COMPUTER ENGINEERING

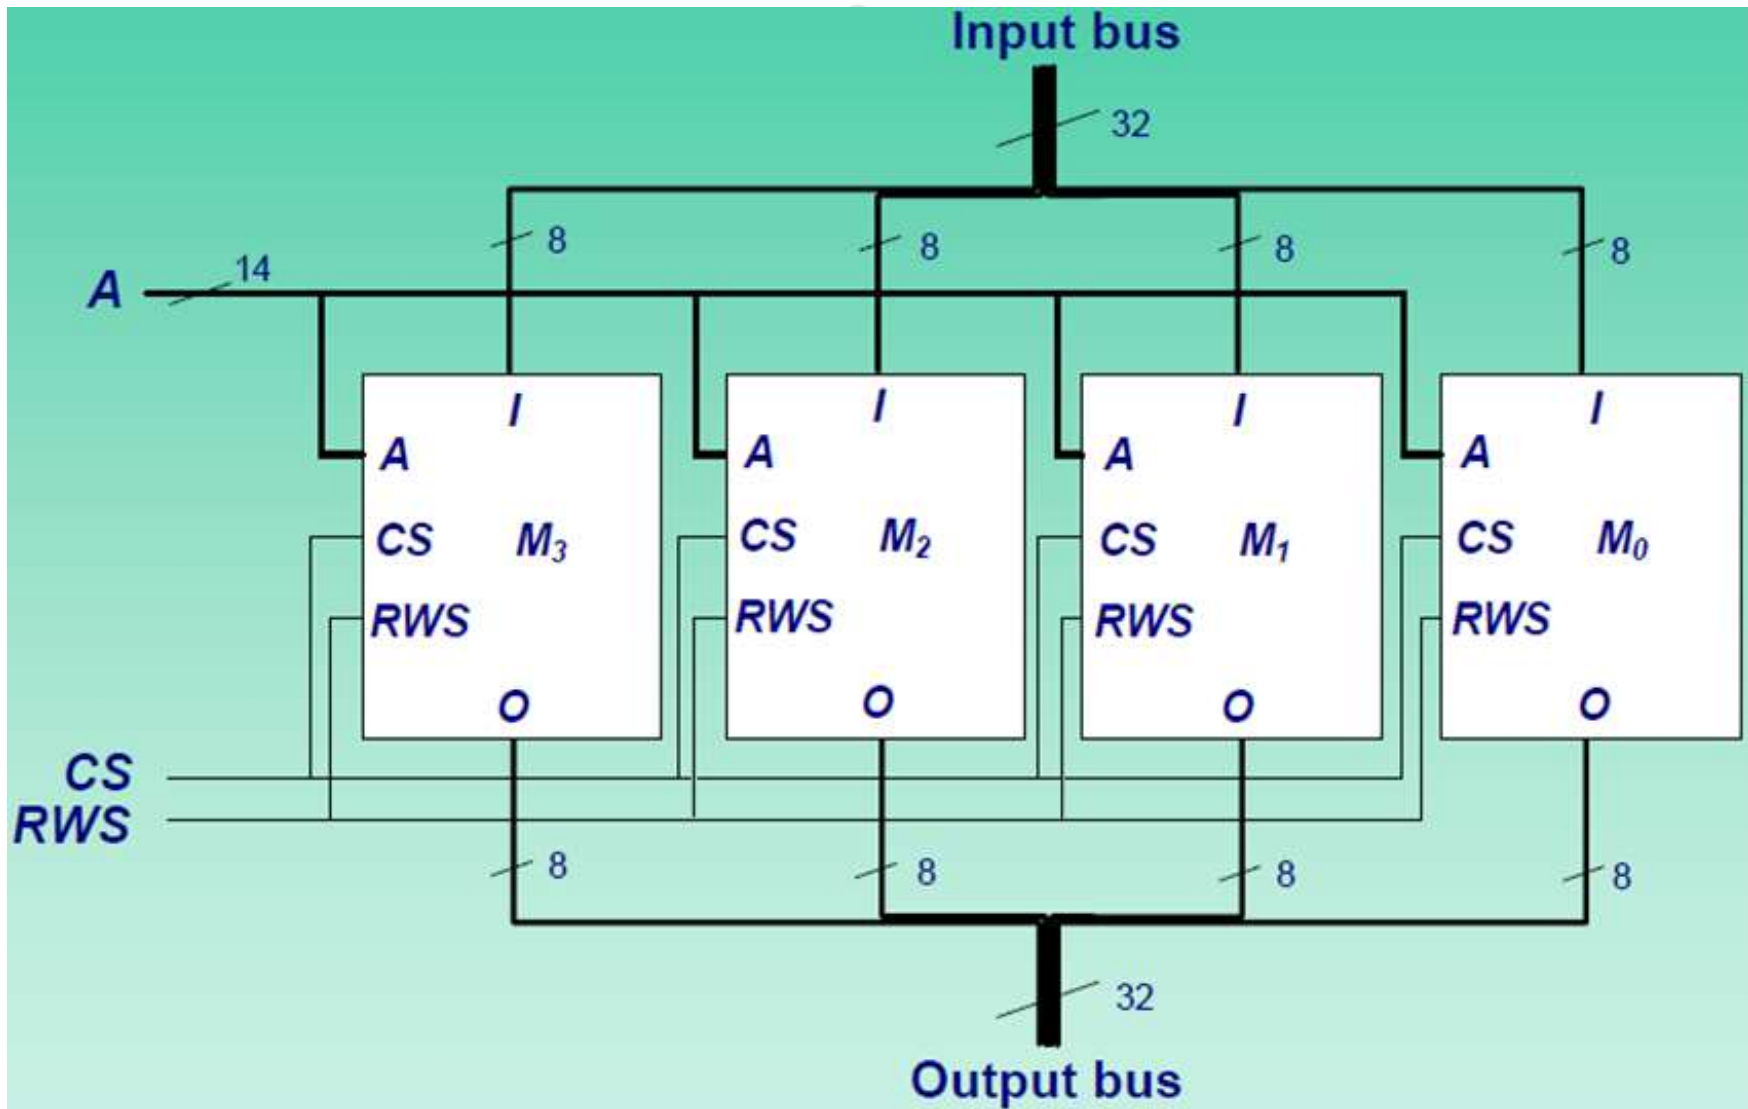
Slide 24: hình cũ sai kết nối chân RWS tới M2, M1

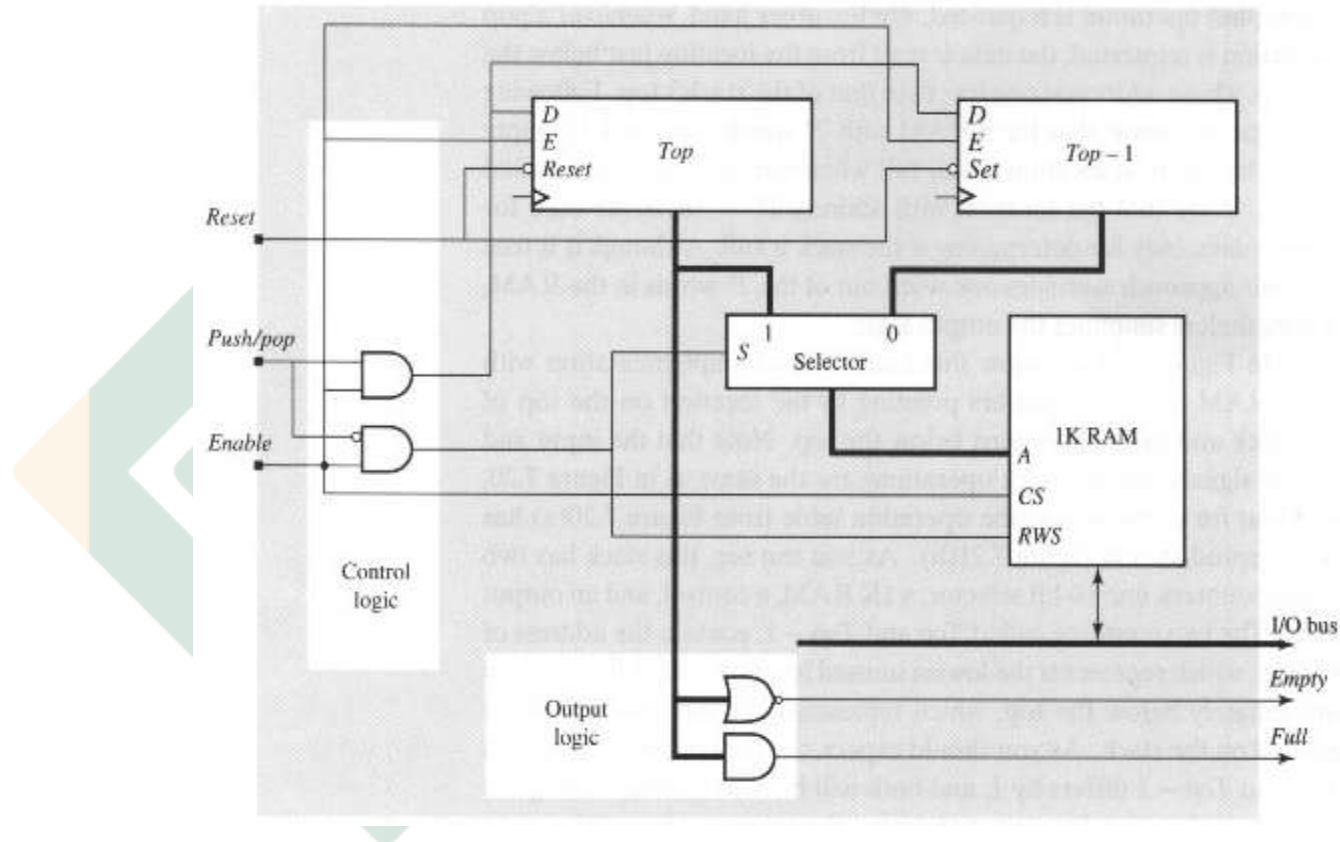
Slide 28: hình cũ hơi mờ

Control table

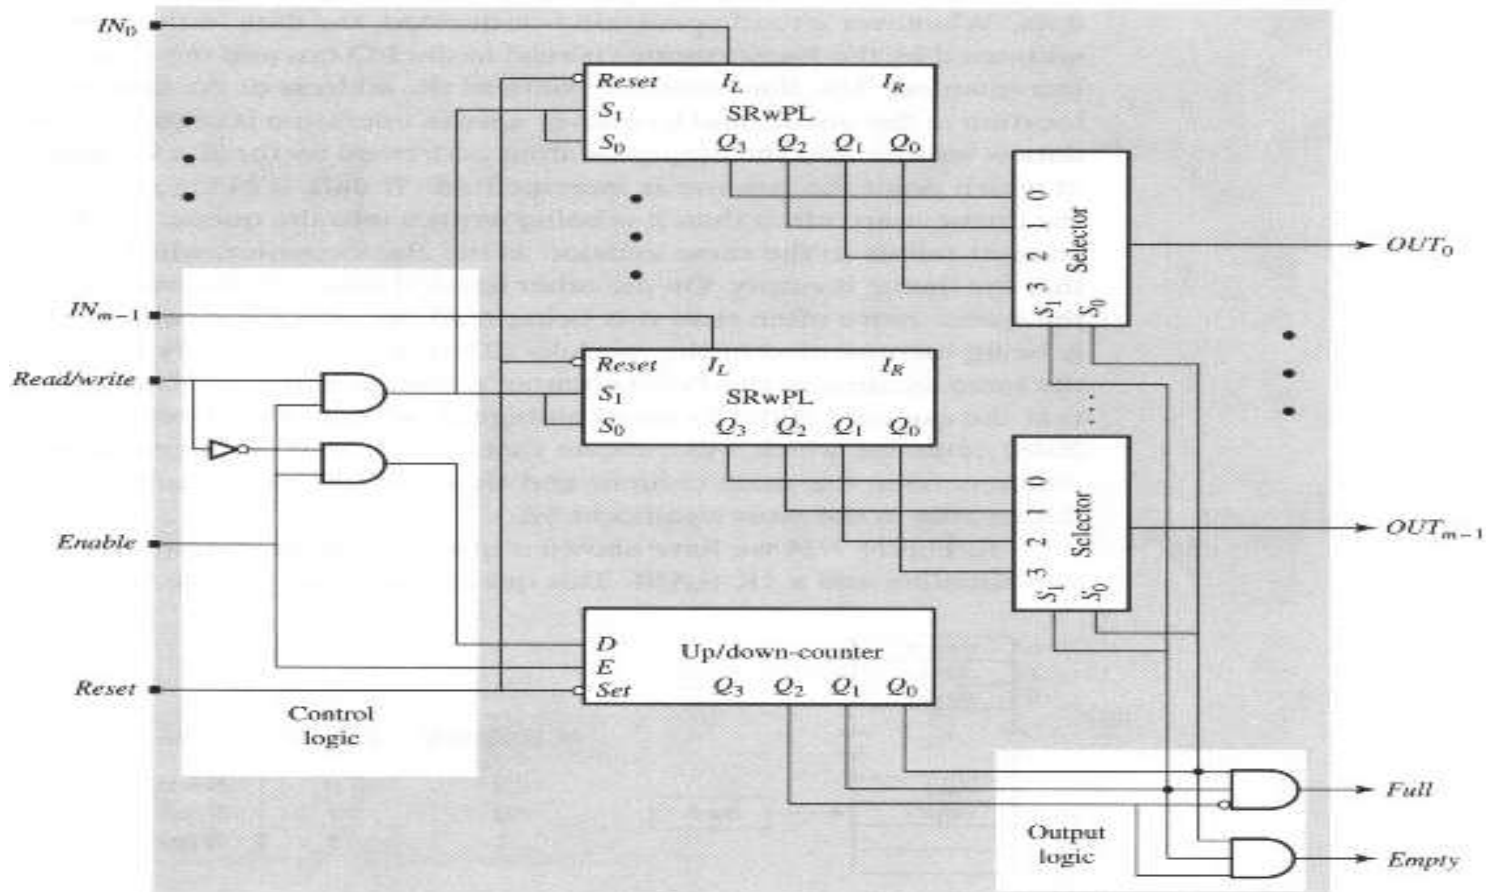
Slide 30: hình cũ sai kết nối chân tín hiệu S_1 , S_0 của thanh ghi dịch
Control Table trong slide và file mềm sai, sách in T.Lung đúng

READ/WRITE ENABLE		S_1 S_0		D	E
X	0	0	0	X	0
0	1	0	0	1	1
1	1	1	1	0	1
